5 行政機関の津波波源モデルの詳細

5-1 内閣府の最大クラスの津波の波源モデル

No.4コメント回答（内閣府の最大クラスモデルの位置づけの再整理）

(まとめ)

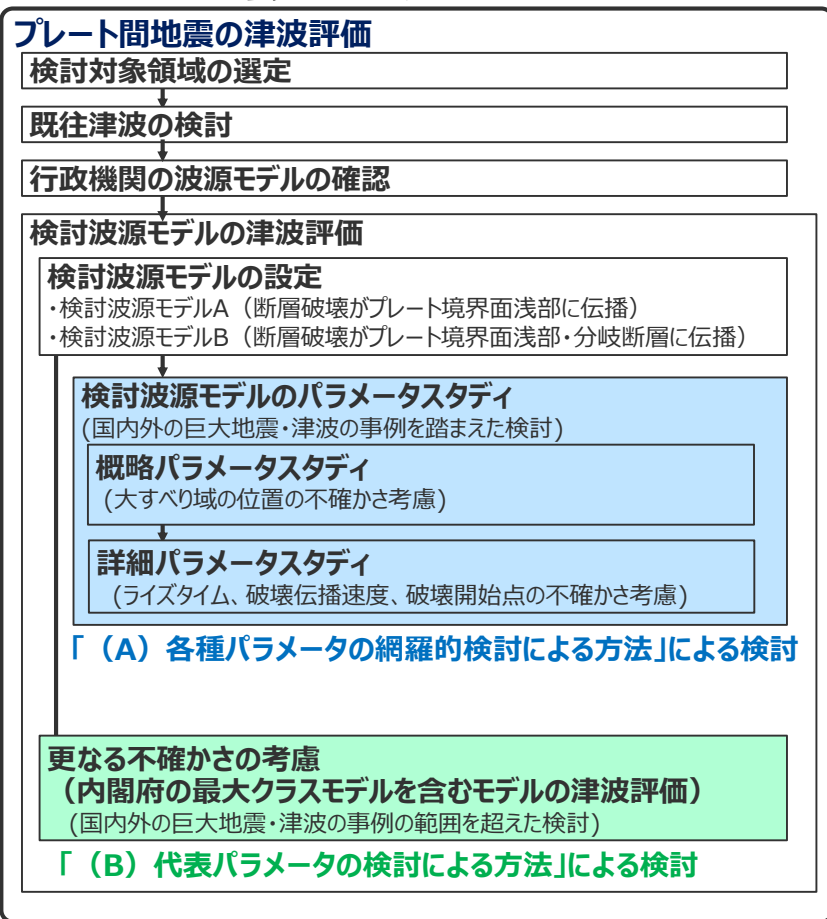
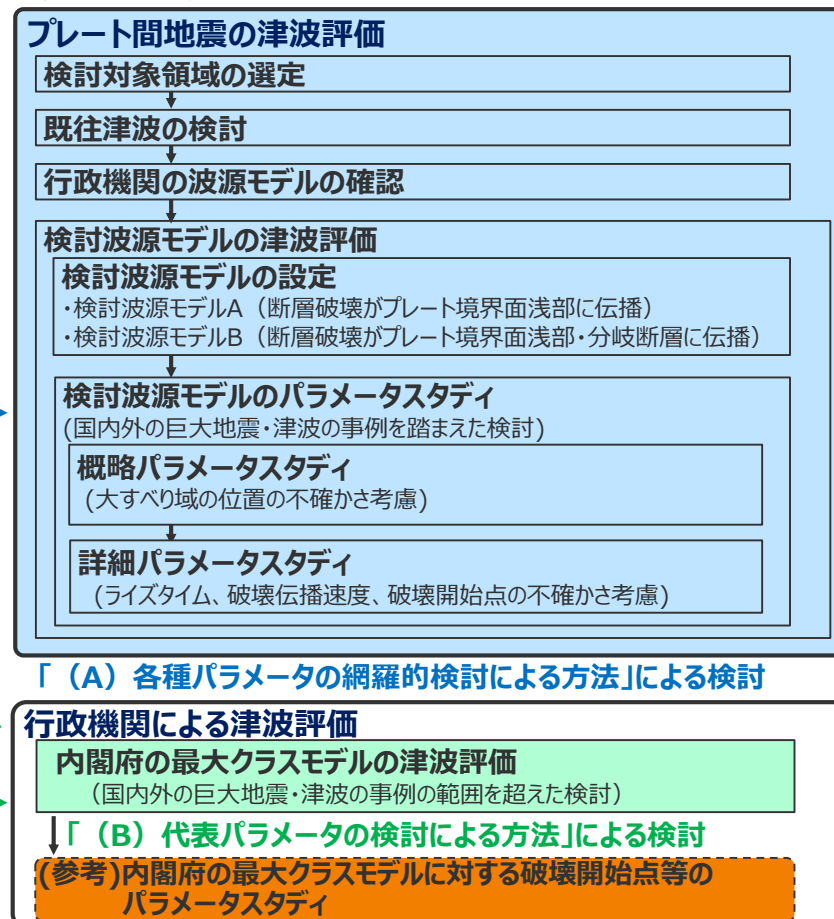
- ライズタイムの設定に関するコメント回答として、国内外の巨大地震・津波の事例等の科学的知見を調査した結果に基づき、プレート間地震の津波評価を以下のように変更することを説明した。
- ・プレート間地震の津波評価に関し、検討波源モデルのパラメータスタディにおいて、不確かさの考慮として、巨大地震・津波のライズタイムの推定事例に基づくライズタイム150s～300sに加えて、Mw8クラスのその他の地震の津波インバージョンの検討結果に基づき保守的にライズタイム120sを追加する。
- ・上記パラメータスタディとは別に、「更なる不確かさの考慮」として、内閣府の検討もプレート間地震の津波評価に取り込み、ライズタイム60s等、敷地への影響の大きい検討波源モデルに対して国内外の巨大地震の発生事例の範囲を超えて一部のパラメータを考慮した「更なる不確かさ考慮モデル」を追加する。

- ・内閣府の最大クラスモデルは、「**代表パラメータの検討による方法※**」により検討されたモデルと考えられ、超大すべり域のすべり量とライズタイムの組合せという影響の大きい代表的なパラメータを科学的知見の範囲を超えて非常に大きく設定することにより、超大すべり域・大すべり域の位置、ライズタイム、破壊伝播速度、破壊開始点の不確かさの科学的知見に基づく網羅的な組み合わせの津波影響を代表していることを確認した。そのため、内閣府の最大クラスモデルに対して破壊開始点のパラメータスタディ等を明示的に実施せずとも、内閣府の最大クラスモデルをそのまま用いることにより、破壊開始点の不確かさ等の影響を考慮した津波評価ができると評価した。
- ・そこで、第662回審査会合では、内閣府の最大クラスモデルを検討波源モデルに対する「更なる不確かさ考慮モデル」と位置づけて整理していたが、波源設定の考え方※の違いを踏まえ、「**更なる不確かさの考慮**」という表現による整理は取り止め、「**代表パラメータの検討による方法※**」により検討された内閣府の最大クラスモデルは、「**各種パラメータの網羅的検討による方法※**」によって検討を行うプレート間地震の津波評価とは別に、行政機関による既往評価として基準津波の策定に反映するよう変更した。

- 上記整理結果を踏まえて、内閣府の最大クラスモデルの基準津波の策定への反映について検討した。
- その結果、第662回審査会合では、内閣府の最大クラスモデルを検討波源モデルに対する「更なる不確かさ考慮モデル」と位置づけて整理していたが、波源設定の考え方の違いを踏まえ、「更なる不確かさの考慮」という表現による整理は取り止め、**(B) 代表パラメータの検討による方法[※]**により検討された内閣府の最大クラスモデルは、**(A) 各種パラメータの網羅的検討による方法[※]**によって検討を行うプレート間地震の津波評価とは別に、行政機関による既往評価として基準津波の策定に反映するよう変更した。

（B）代表パラメータの検討による方法により検討された内閣府の最大クラスモデルは、行政機関による既往評価として基準津波の策定に反映するよう変更

沈み込み帯のS波速度構造

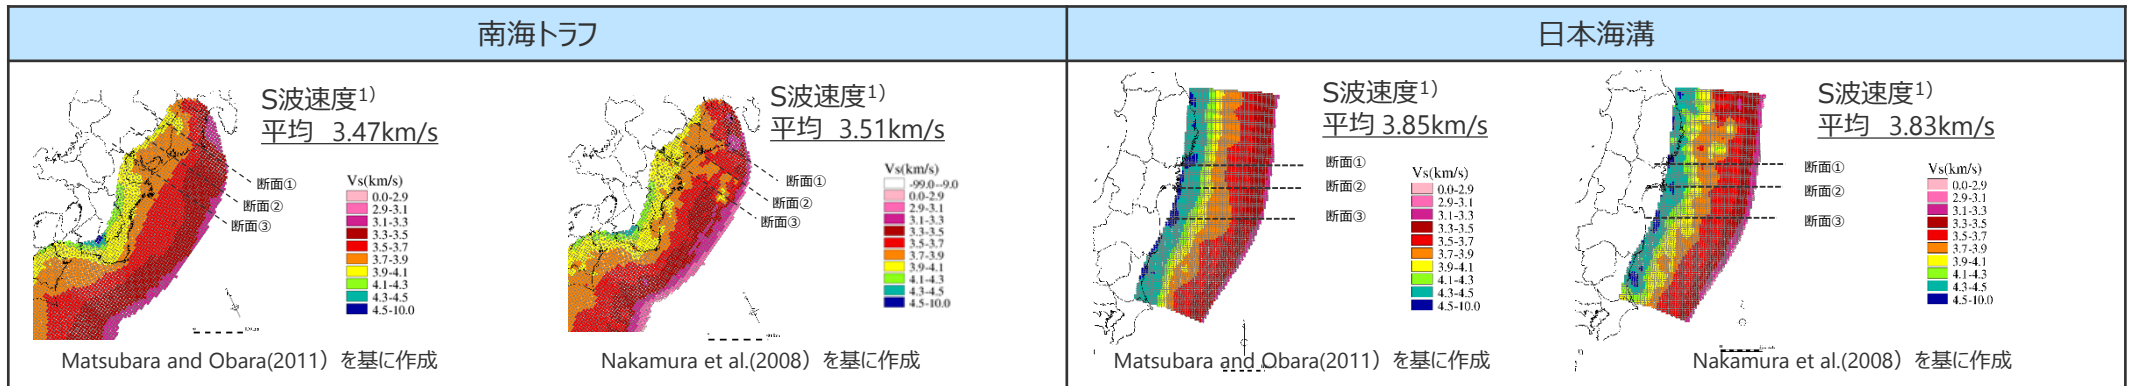
- 変更点
- 検討波源モデルの破壊伝播速度について、これまで内閣府(2012)が設定している2.5km/sと設定していたが、南海トラフと日本海溝のS波速度構造の違いを考えると南海トラフの巨大地震の破壊伝播速度は東北沖地震より小さいと考えられることから、国内外のMw9地震のインバージョン結果および南海トラフと日本海溝の速度構造を踏まえて、2.0km/sと設定することに変更した。
 - なお、内閣府(2012)が設定している破壊伝播速度2.5km/sも含めて、破壊伝播速度の不確かさについては、別途詳細パラメータスタディを実施する。

④ 基準津波の策定への反映

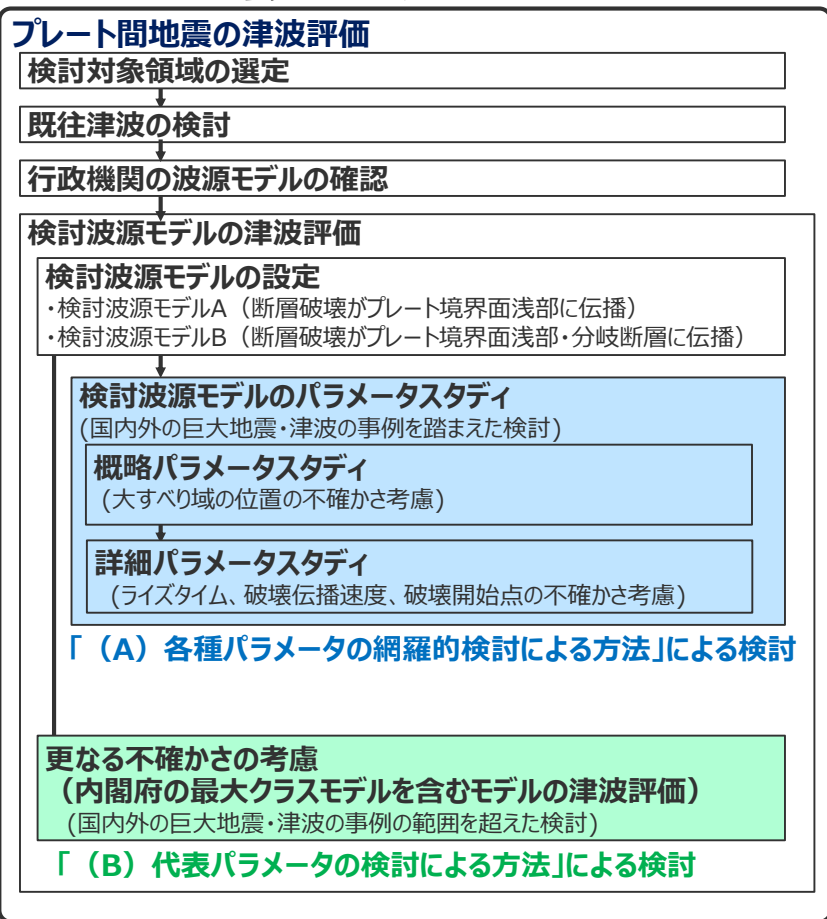
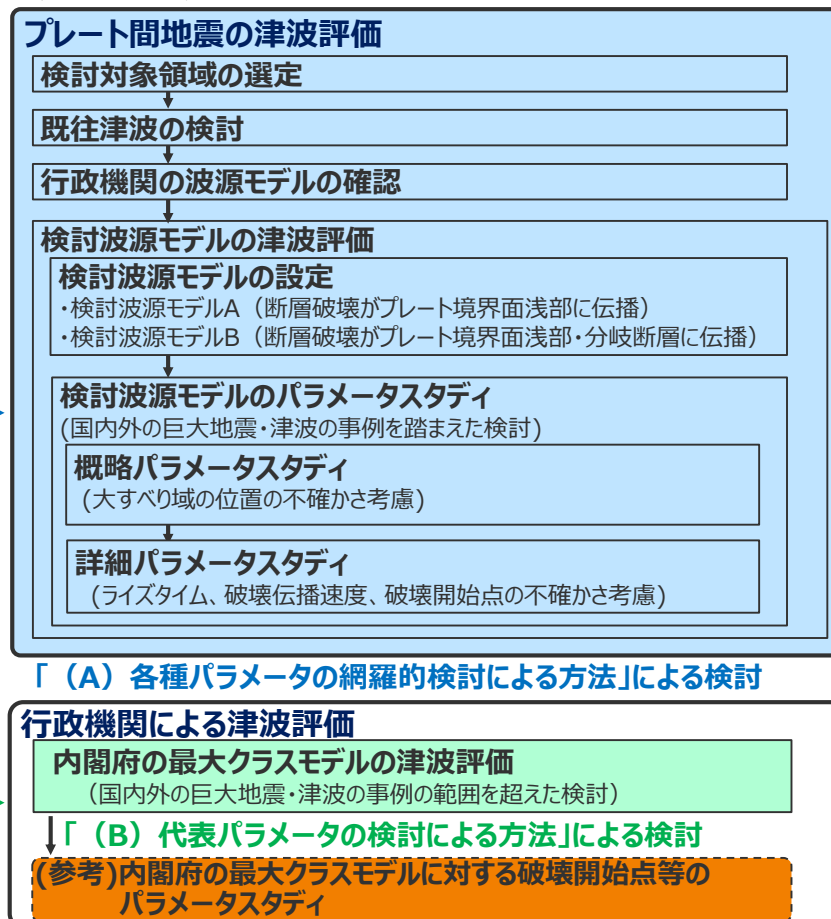
- 第662回審査会合では、プレート間地震の津波評価について、「検討波源モデルのパラメータスタディ」の他に、国内外の巨大地震の発生事例の範囲を超えて一部のパラメータを考慮した検討を「更なる不確かさ考慮」という表現で加え、内閣府の最大クラスモデルを含むモデルを「更なる不確かさの考慮モデル」として整理していた。
- 今回、波源設定の考え方に着目して内閣府の最大クラスモデルの位置づけを再整理した結果、**(A) 各種パラメータの網羅的検討による方法**により検討した「検討波源モデルのパラメータスタディ」と**(B) 代表パラメータの検討による方法**により検討した内閣府の最大クラスモデルとの波源設定の考え方の違いを踏まえ、「更なる不確かさの考慮」という表現による整理は取り止め、**(B) 代表パラメータの検討による方法**により検討された内閣府の最大クラスモデルは、**(A) 各種パラメータの網羅的検討による方法**によって検討を行うプレート間地震の津波評価と別に、行政機関による既往評価として基準津波の策定に反映するよう変更した。
- なお、第662回審査会合でのコメントを踏まえて、内閣府の最大クラスモデルに対して、仮に破壊開始点等のパラメータスタディを実施した場合の影響検討を参考として実施した。

(B) 代表パラメータの検討による方法により検討された内閣府の最大クラスモデルは、行政機関による既往評価として基準津波の策定に反映するよう変更

(No.4コメント回答に伴う津波評価のフローの変更点)

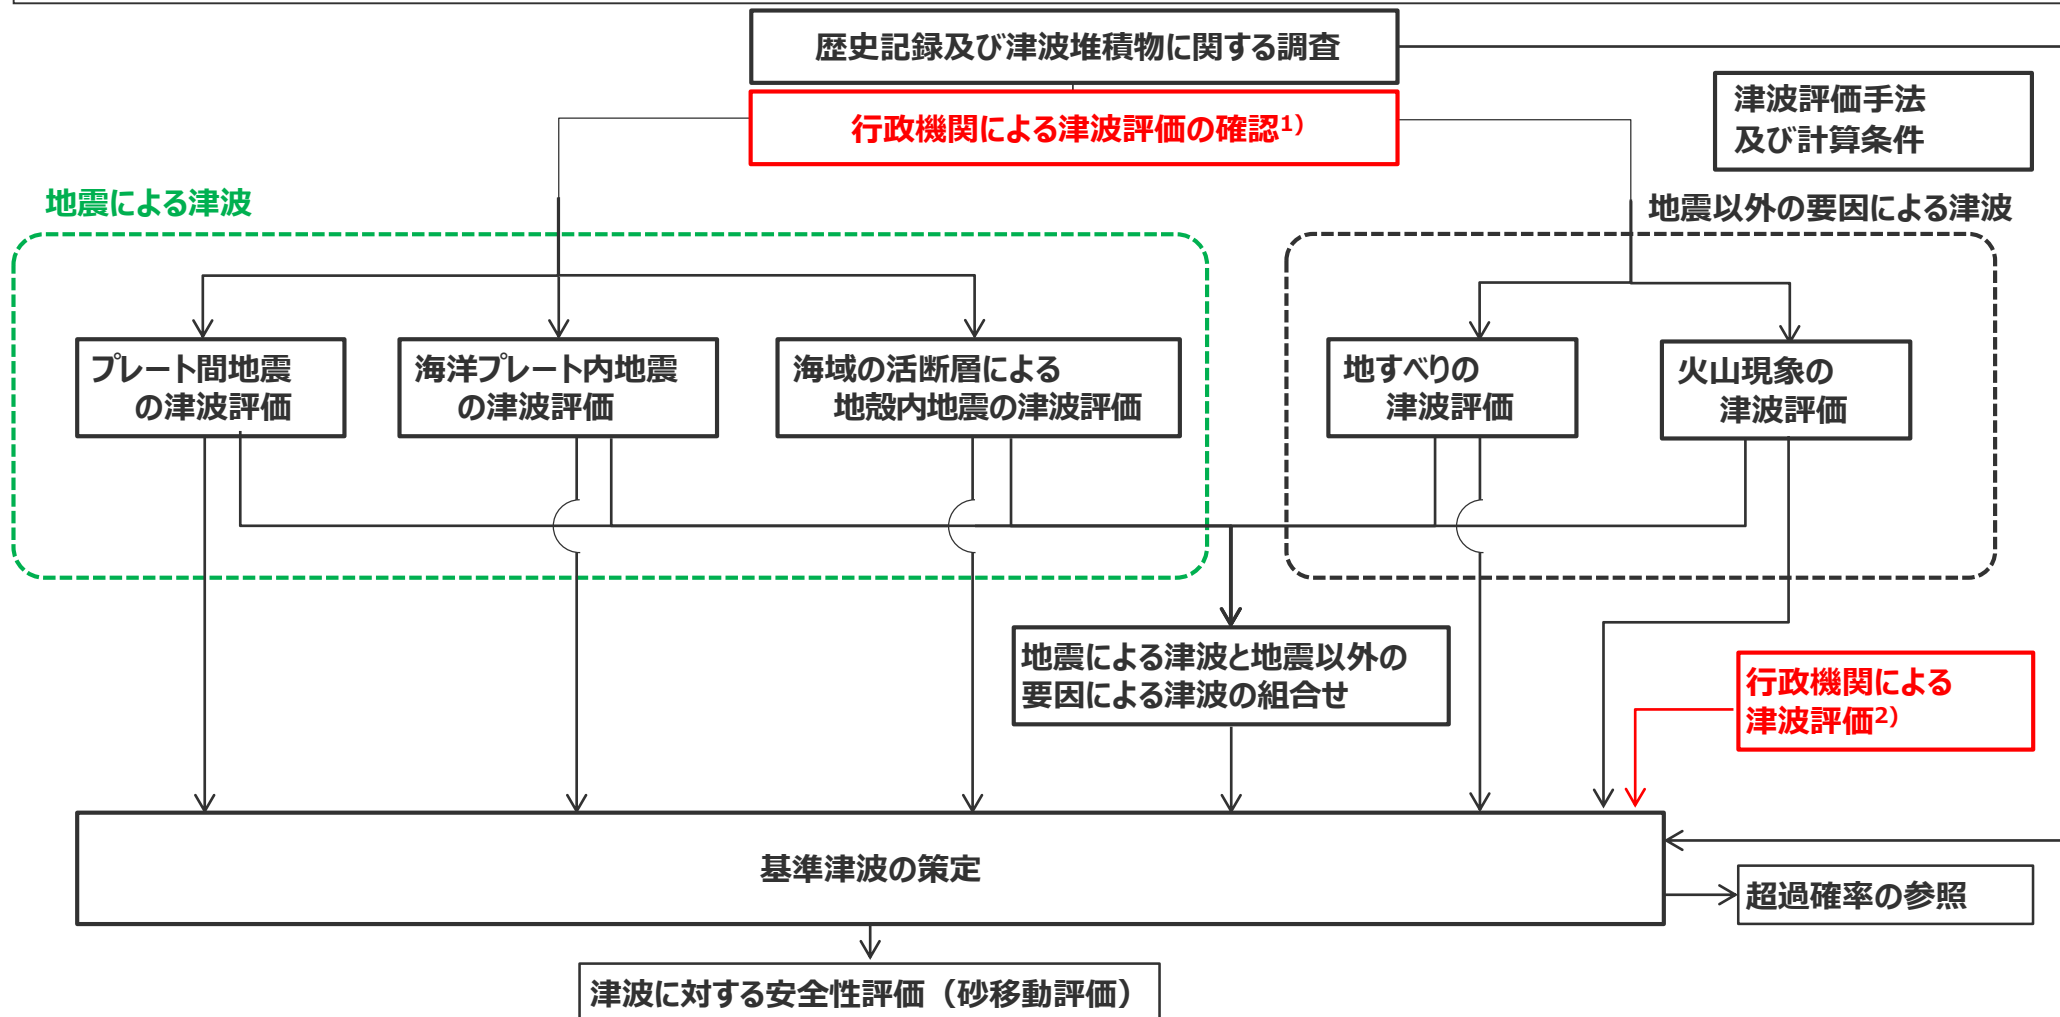
- 津波評価のフローは以下のとおり。
- 再整理の結果を踏まえて、行政機関による津波評価について、個々のパラメータについて科学的根拠を確認した検討と、行政機関の津波評価をそのまま用いて基準津波に反映する検討を分離し、津波評価のフローを明確化した。

1) 各津波発生要因の津波評価は、「各種パラメータの網羅的検討による方法」によって行うものとし、行政機関による津波評価の波源モデルも含め、個々のパラメータについて科学的根拠を確認して検討した。
 2) 行政機関による津波評価では、波源設定の考え方の相違点に着目して内容を精査し、「各種パラメータの網羅的検討による方法」とは別の考え方の方法によるものと考えられる行政機関の波源モデルそのものを基準津波の策定に反映した。
